工程指示 / 要求簡箋(E.I.)

工程指示編號：EI / 3037 / 21 修改版次：V
 工程編號：J - 852 工程名稱：亞皆老街中電
 工程項目：趟門 大貨 (鋁料) (門玉) (T1, T2, T3) (標準層: 1-21/F)
 收件人：生統 發件人：Eric Liu 日期：29/10/2021

J-852工程后裝提升門項目鋁料模圖 (1)

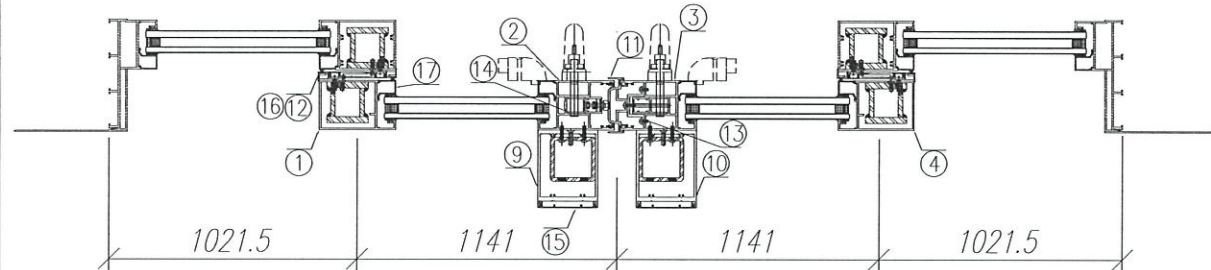
因肇陽來料不足,此款扣蓋於地盤現場
安裝(適用於所有門玉有X85873
此款扣蓋)
